DODATEK č. 1 ke SMLOUVĚ O DÍLO

„Rekonstrukce hasičské zbrojnice Drnholec“

Změnový list

č. 1

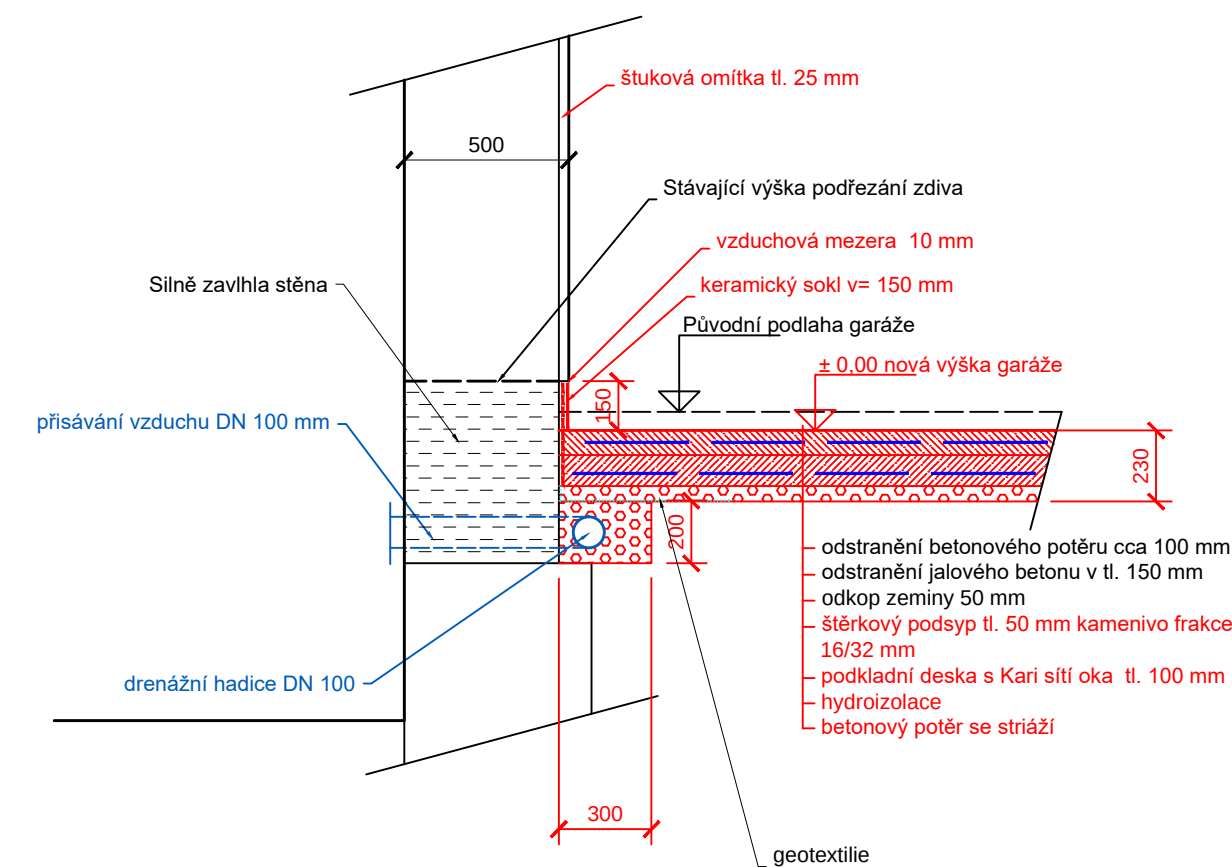
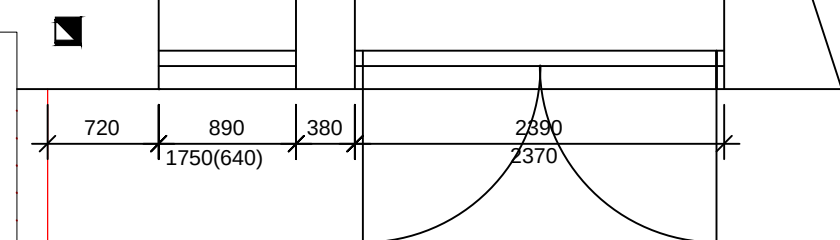
Předmět změny č. 1.1: absence hydroizolace, vysoká vlhkost obvodových stěn (kategorizace změny podle ZZVZ - § 222 odst. 4)

Popis a zdůvodnění změny: v rámci stavební činnosti byla provedena sonda ve stávající podlaze garáže a v místě stávajícího hygienického zázemí, která prokázala absenci hydroizolace a podkladního betonu. Pod betonovým potěrem se nachází pouze kamenivo prosypané cementem bez určení pevnosti. Projektant navrhl odstranění stávající zpevněné plocha a provedení nového podkladního betonu. Po odkrytí podkladní vrstvy bylo zjištěno, že stávající obvodové stěny mezi podřezáním a základem (celková výška cca 500 mm) vykazují silné zavlhčení. Projektant na základě těchto skutečností navrhuje pro snížení vlhkostí v obvodových stěnách provedení provětrání v konstrukci podlahy pod podkladní deskou pomocí drenážních hadic, které budou umístěny podél stěn v kombinaci s kamenným obsypem, který bude chráněn geotextilií z důvodu zatečení betonové směsi do kameniva. Přísávání vzduchu do drenážního potrubí je navrženo třemi průrazy ze severozápadní strany a odtah, pak potrubím v sušící věži. Nad odvětranou vrstvu bude provedená podkladní deska s Kari sítí v tl. 100 mm. Prosychání obvodové stěny bude zajištěno nopovou folií, která bude vložena do konstrukce provětrávaného základu a ukončena v místě podřezání. Zde bude přiznaná spára pro zajištění odvodu vlhkosti z konstrukce do místnosti, nopová folie nad finální deskou bude obložena keramickým obkladem(sokl) viz výkres č. D1.14 a fotodokumentace.

Změnový list č. 1.2 fotodokumentace

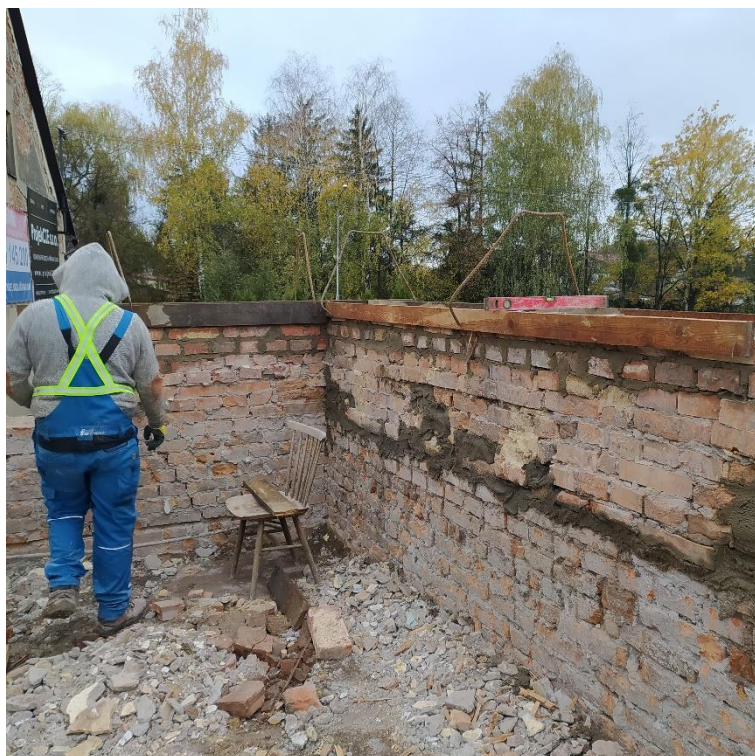
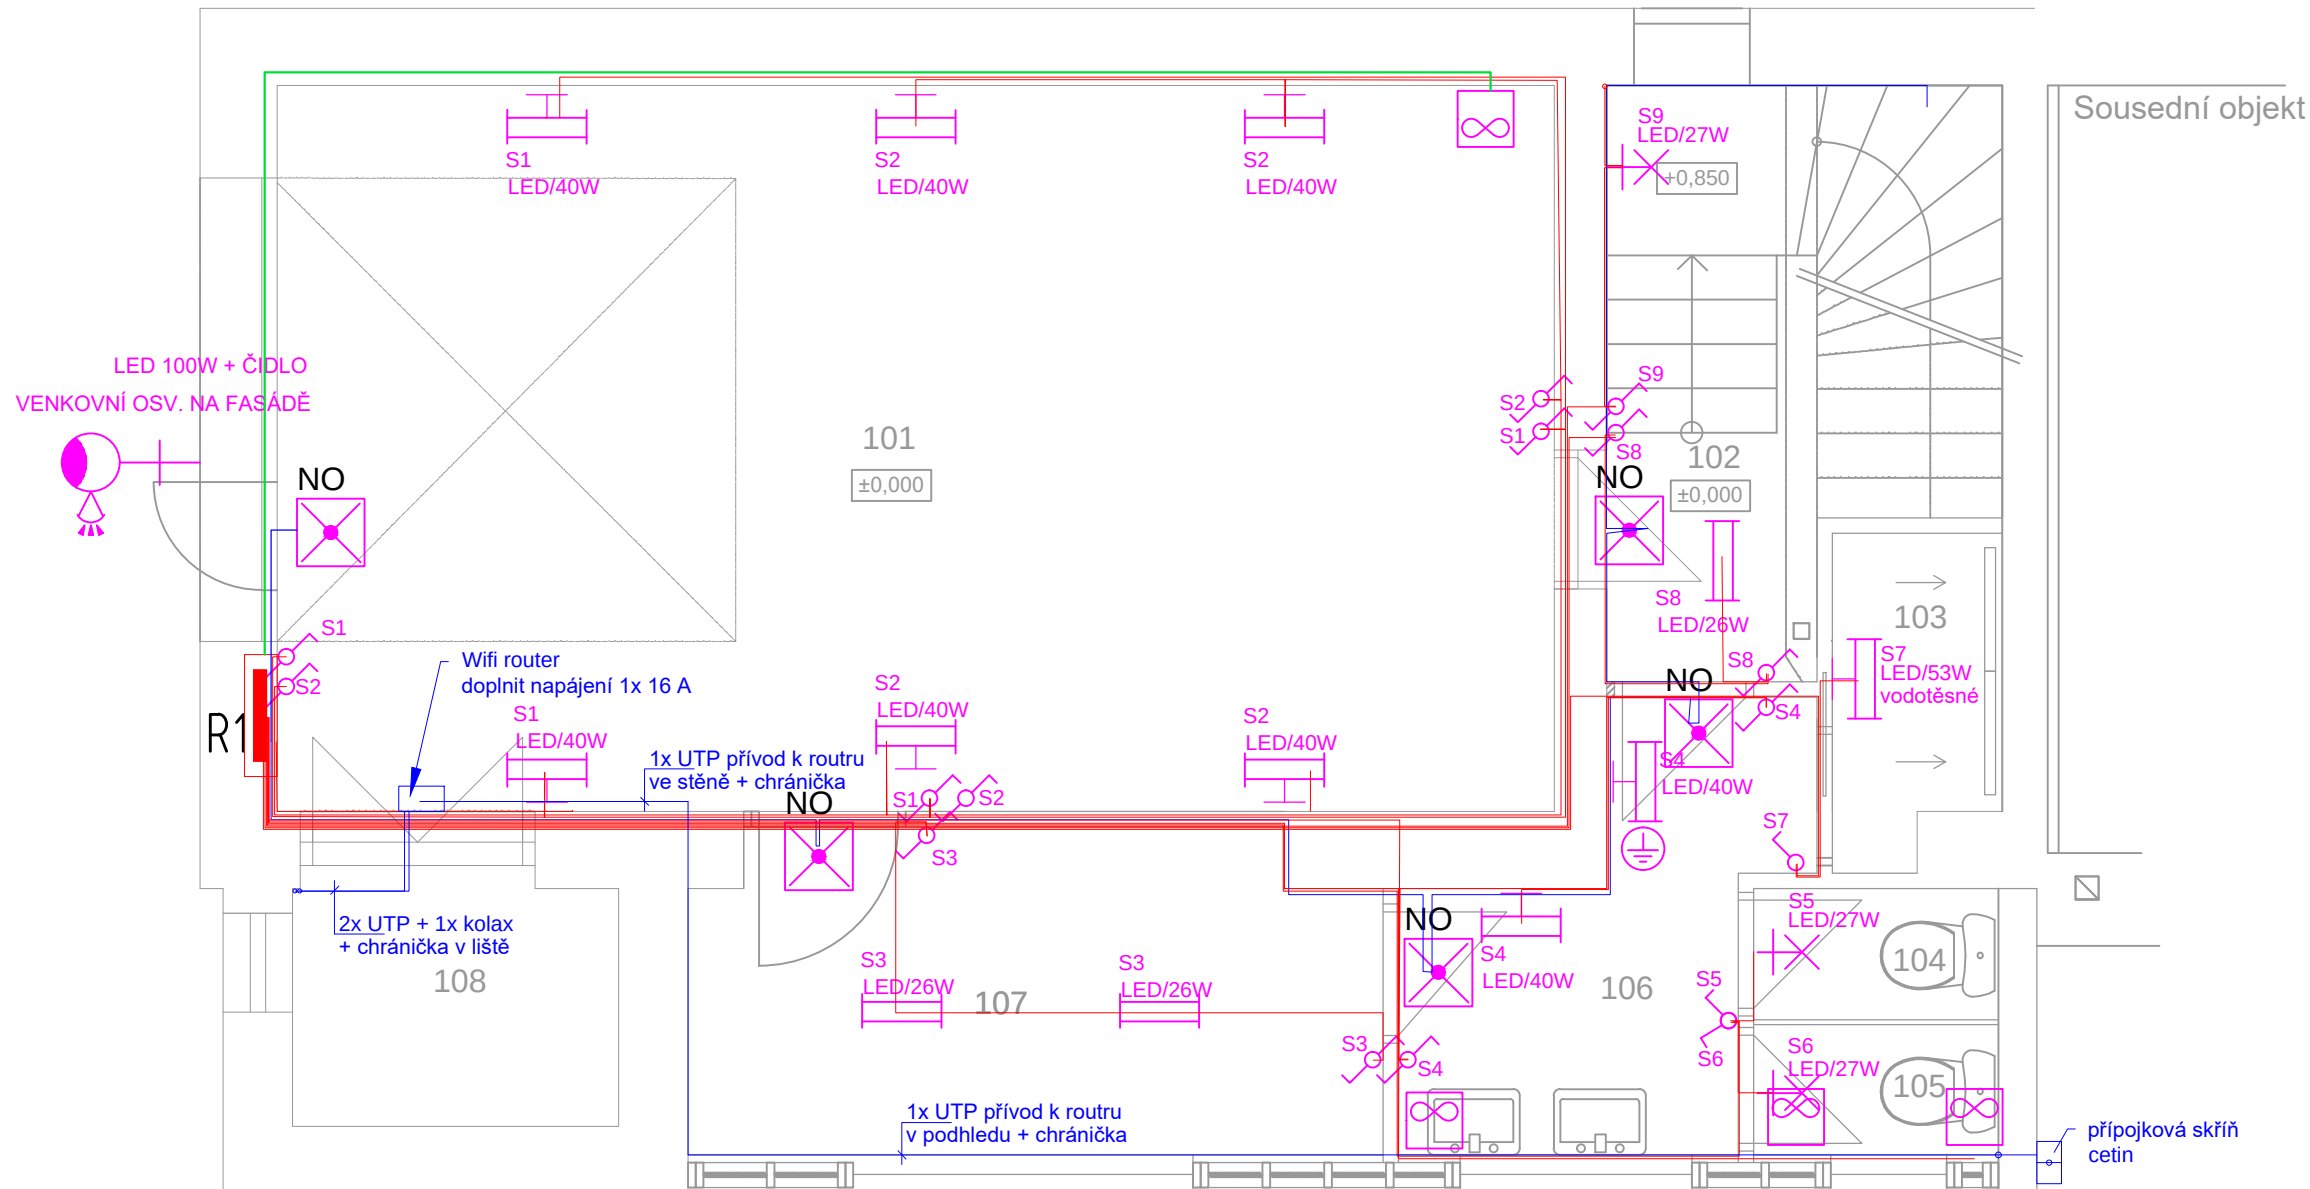
Předmět změny č. 1.2: zazděná vazní konstrukce ve štitové stěně (kategorizace změny podle ZZVZ - § 222 odst. 4)

Popis a zdůvodnění změny: v rámci demontáže konstrukce krovu bylo zjištěno, že ve štitové stěně z jihozápadní strany je zazděná nosná konstrukce krovu. Konstrukce vykazovala hnilobu a ještě byla nevhodně umístěna pro osazení nového okna, proto bylo nutné nad rámec projektové dokumentace rozebrat větší část štitové stěny konstrukci vyjmout a zpětně dozdít štitovou stěnu. Dále v prostoru původní půdy bylo nutné část stěn, které se skládaly v kombinaci tl. zdiva 150 mm a 300 mm rozebrat znovu přezdít, abychom mohli provést vyzdívky dle projektové dokumentace. Viz fotodokumentace

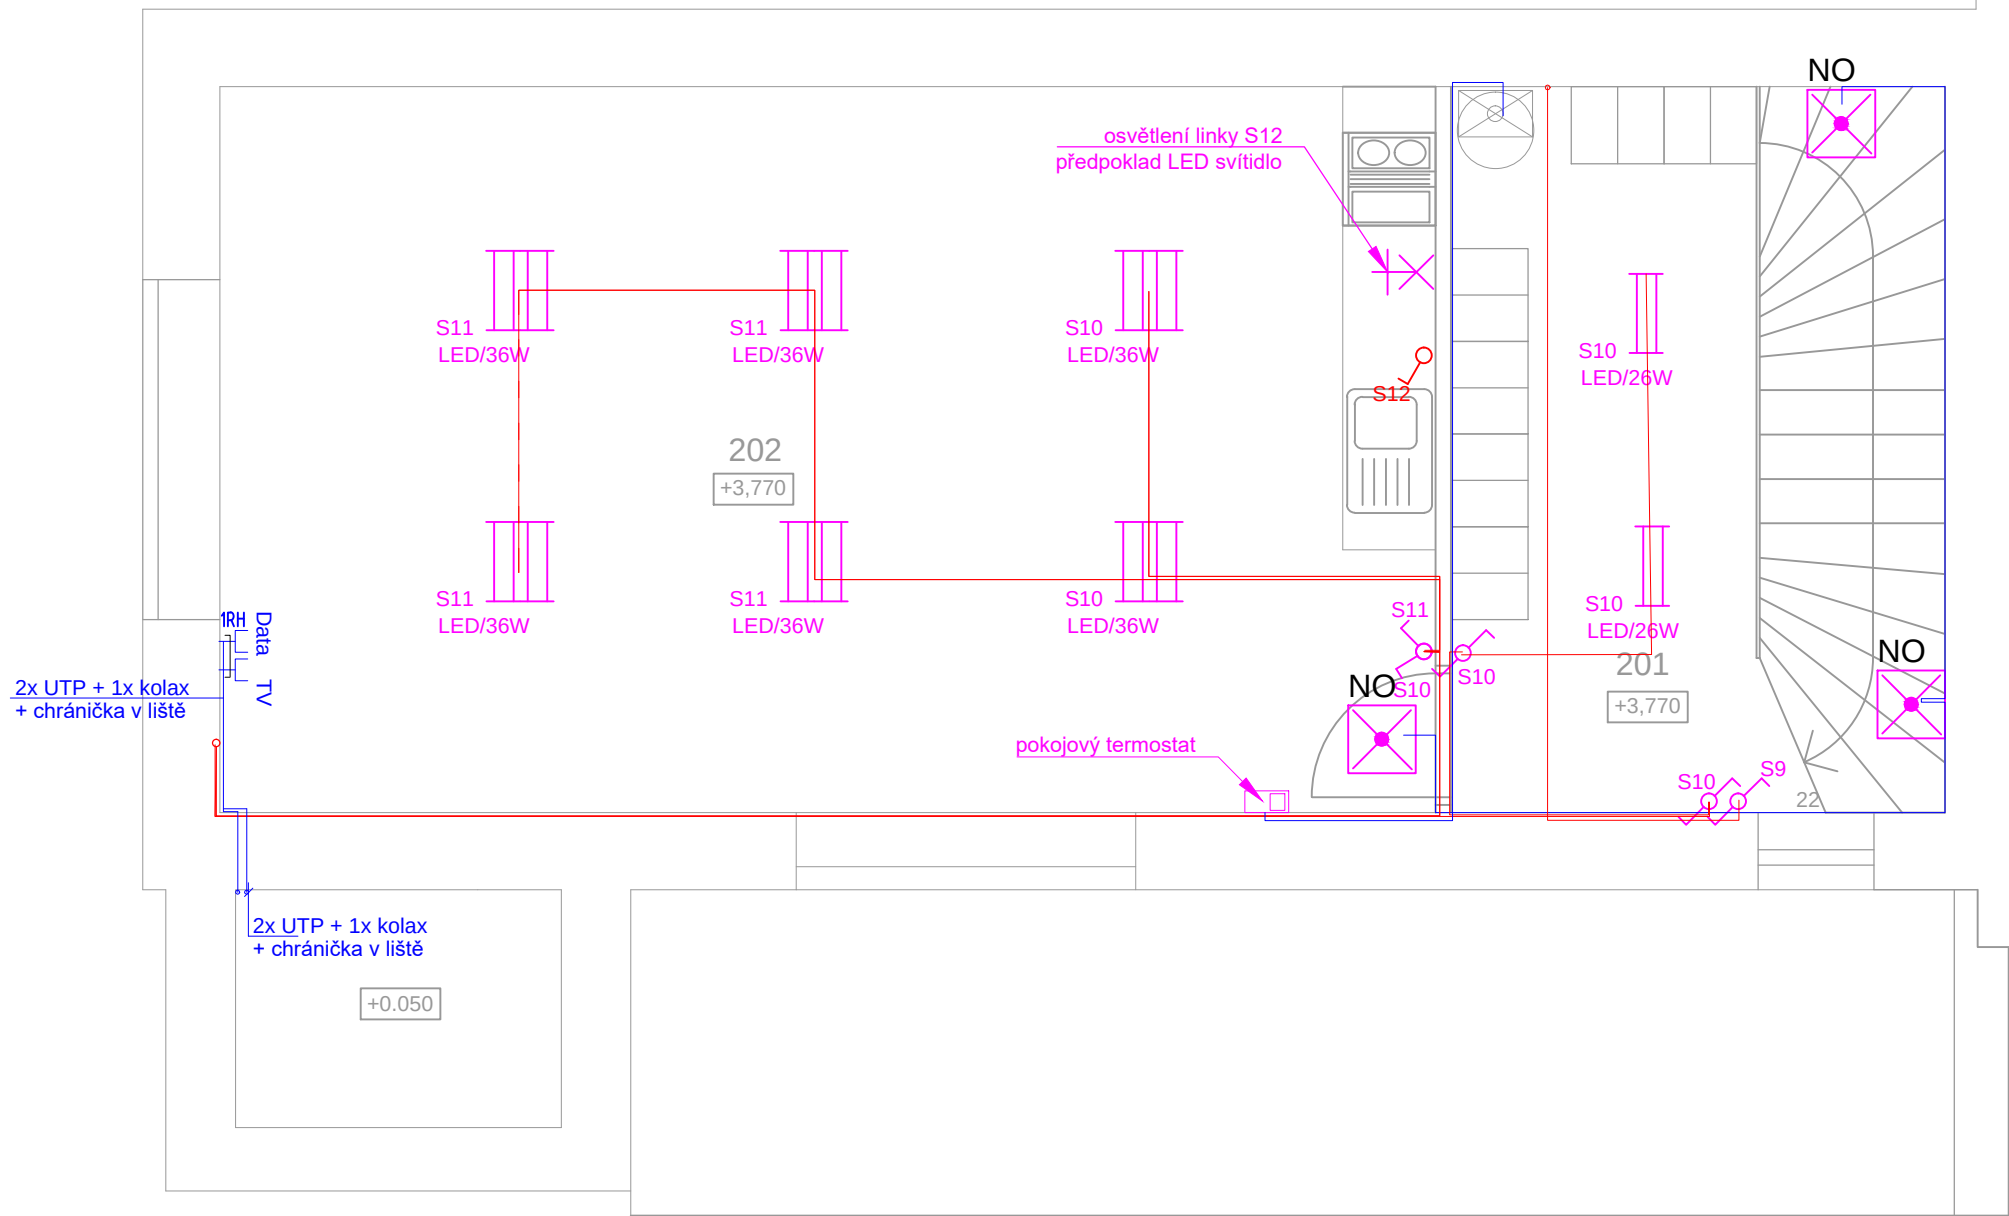
Předmět změny č. 1.3: Doplnění silových a slaboproudých rozvodů. (kategorizace změny podle ZZVZ - § 222 odst. 4)

Popis a zdůvodnění změny: při jednání s dobrovolnými hasiči byl vznesen dotaz, zda součástí smlouvy o dílo jsou slaboproudé rozvody. Projektová dokumentace neřeší rozvody zabezpečení objektu ani rozvody internetu či TV a to z důvodu neboť nebyl z jejich strany vznesen požadavek. Předpoklad byl pouze wifi signálem jako do posud. Po dohodě obou stran byl upřesněn rozsah vedení, které budou součástí díla a které zajistí sbor dobrovolných hasičů na své náklady. Objednatel v rámci toho, že provádí zkrácení stávající telekomunikační přípojky na základě objednávky s firmou CETIN, zajistí přívod od nově umístěné přípojky do místa, kde bude umístěn nový SWITCH, dále zajistí přívod internetu do denní místnosti přes sušící věž. Dobrovolní hasiči v koordinaci se stavbou zajistí bezdrátový přijímač internetu, včetně přívodu do SWITCHE, rozvody zabezpečení v objektu včetně klávesnice a pohybových čidel. Součástí změny byly upřesněny počty a rozmístění zásuvek a vypínačů. Viz výkresy č. D1_2_01 Osvětlení 1.NP aktualizace 12.11.2024, D1_2_01 Osvětlení 2.NP aktualizace 12.11.2024, D1_2_03 Zásuvky 1.NP aktualizace 12.11.2024, D1_2_03 Zásuvky 1.NP aktualizace 12.11.2024

Změnový list č 1.5 – Fotodokumentace

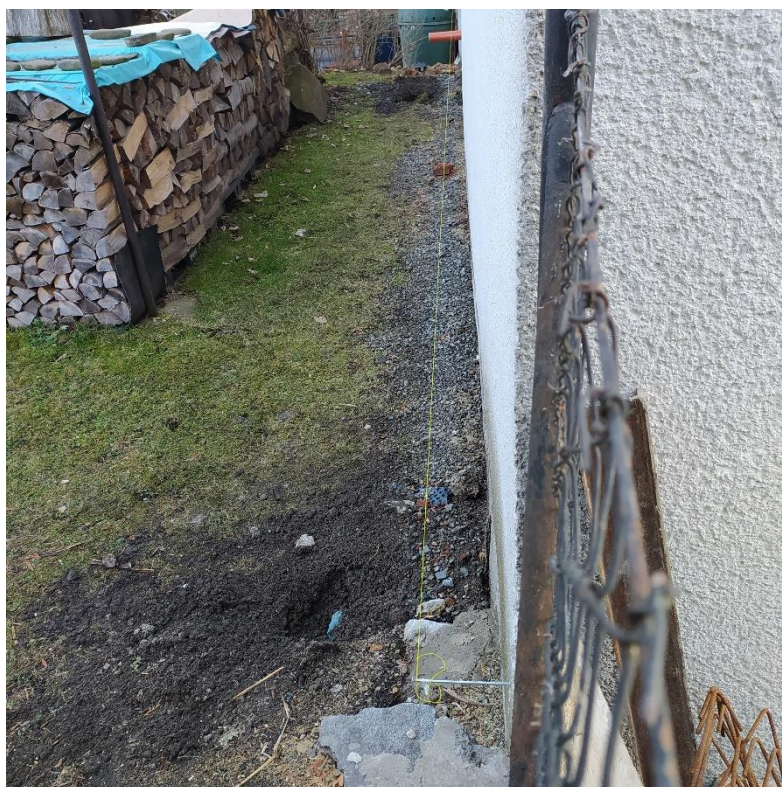
Předmět změny č. 1.5: podlepení tepelné izolace z důvodu nerovností stěn.

Popis a zdůvodnění změny: při realizaci konstrukce krovy střechy bylo zjištěno, že stávající stěna ze severozápadní strany je středem vydutá a v horní části objektu (zvýšení světlosti místnosti) bude nutno zdivo doplnit izolantem vůdčí stávající stěně, proto projektant navrhuje stěny podlepit minerální vlnou v tl. 50 a 40 mm dle potřeby, viz fotodokumentace. Součástí změny jsou dopočítány větrací mřížky na fasádě.
